改善箇所説明図

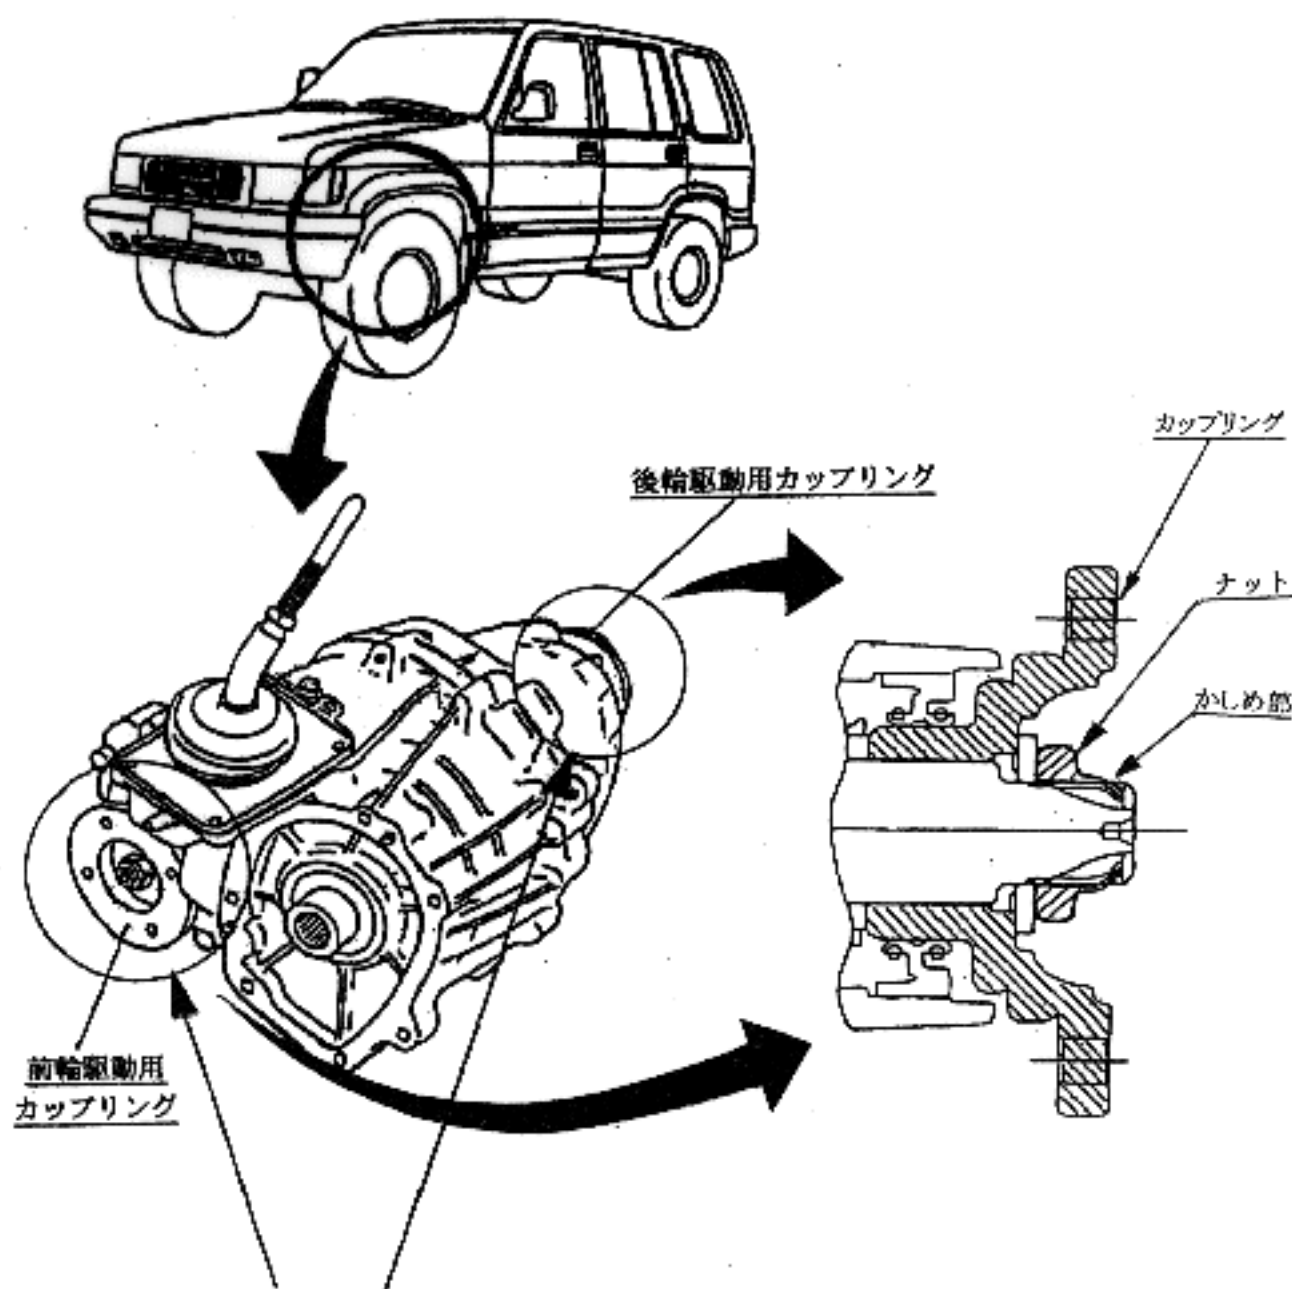
基準不適合発生箇所

動力伝達装置の前後軸駆動力分配装置において、当該分配装置のカップリングのナット部のかしめが行われていないものがあり、そのままの状態で使用を続けると、当該ナットが緩み、最悪の場合、プロペラシャフトとの結合が外れ、走行不能に至るおそれがある。

改善の内容

全車同点検し、当該ナット部のかしめが行われていないものは、かしめを行う。また、かしめが行われていないもので当該ナットが緩んでいるものは分配装置内部を点検し、損傷している部品があれば良品と交換する。

識別：カップリングとプロペラシャフトを結合するボルト頭部に緑色ペイントを塗布する。（前後 合計 8 本）
